Rapport de l'Inspection des installations classées

Visite d'inspection du 02/12/2022

AGRILEADER S.A.

Références : 2022 – 50 - 252

Fondations d'un des deux trackers solaires

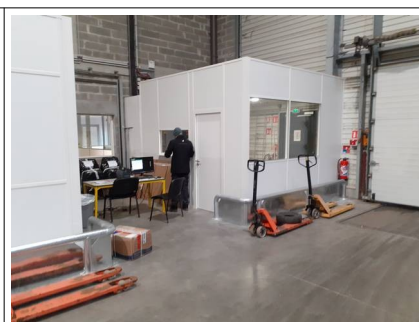
Le prix de l'énergie a conduit l'exploitant à lancer un projet de mise en place de deux trackers solaires dans l'enceinte de son établissement, en se conformant aux dispositions prévues par la section V (équipements de production d'électricité utilisant l'énergie photovoltaïque) de l'arrêté ministériel du 4 octobre 2010 modifié relatif à la prévention des risques accidentels au sein des

L'inspection a porté sur l'entretien de l'établissement et l'intégration du projet photovoltaïque sur le site.
